Autorité environnementale

**Avis délibéré de l'Autorité environnementale sur la
ligne 18 (tronçon Aéroport d'Orly - Versailles
Chantiers), ligne verte du réseau de transport
public du grand Paris (78, 91, 92 et 94)**

n°Ae: 2015-63

Figure 3 : Grand Paris Express (tronçon aéroport d'Orly - Versailles Chantiers)

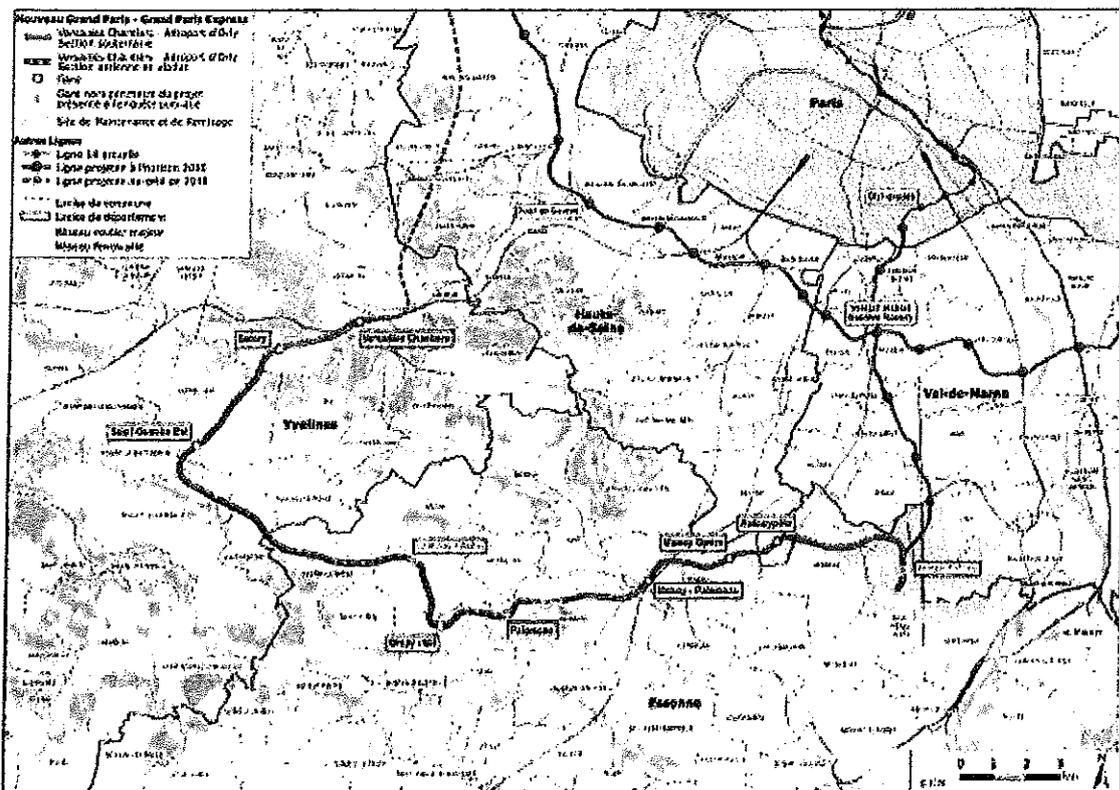
¹¹ La figure 3 ci-dessus présente la gare CEA comme appartenant à la première phase ; le texte du dossier fait quant à lui référence à une première phase s'arrêtant à la gare Orsay-Gif.

Figure 4 : parcours des tunneliers (source : schéma directeur d'évacuation des déblais)

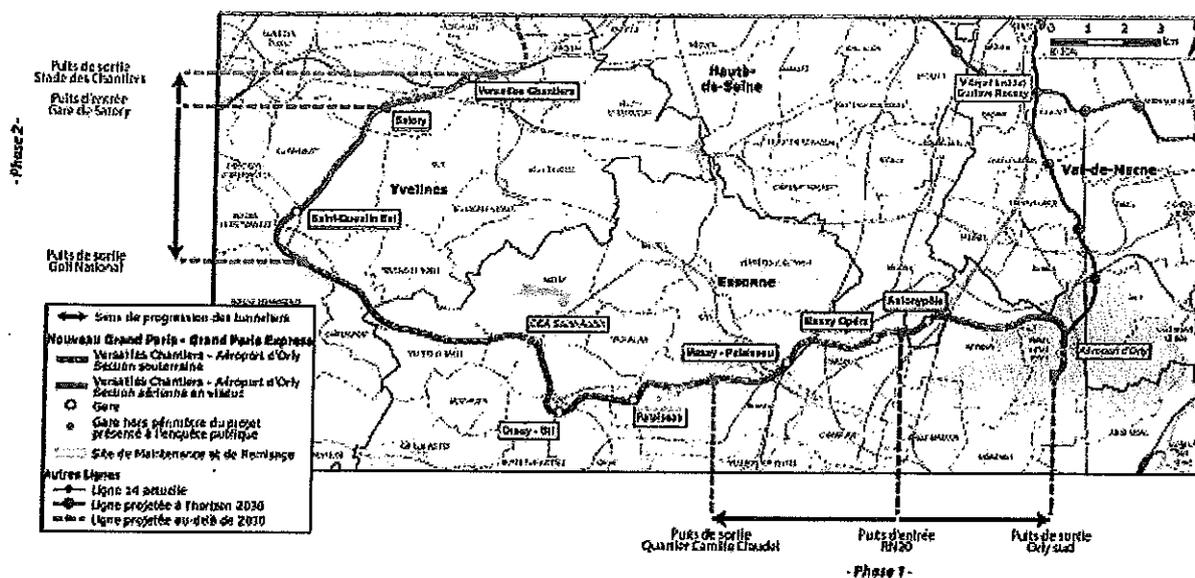
L'implantation des ouvrages d'entrée des tunneliers ne fait pas l'objet de présentation de variantes mais précise les critères qui ont prévalu aux choix effectués (parcelles publiques, accueil de déblais et proximité de voie d'eau ou de ligne ferrée). Le dernier critère présenté ne semble pourtant, au regard des sites retenus, pas avoir été exploité, les raisons indiquées étant la proximité d'axes routiers structurants. Aucun élément d'information n'est fourni, au stade de l'analyse des variantes sur d'éventuels critères environnementaux ou sanitaires. Or, l'implantation est d'autant plus importante que, dans le cas d'un métro souterrain, comme c'est le cas partiellement de la ligne 18, les principales nuisances en phase chantier perceptibles par les riverains sont celles liées à l'implantation des points d'entrée et de sortie des tunneliers, ces sites servant également à l'évacuation des déblais issus du creusement et à l'approvisionnement en matériaux permettant de construire le tunnel.

L'Ae recommande de présenter plus précisément les implantations des ouvrages d'entrée et de sortie des tunneliers ainsi que leur justification au regard de variantes éventuelles.
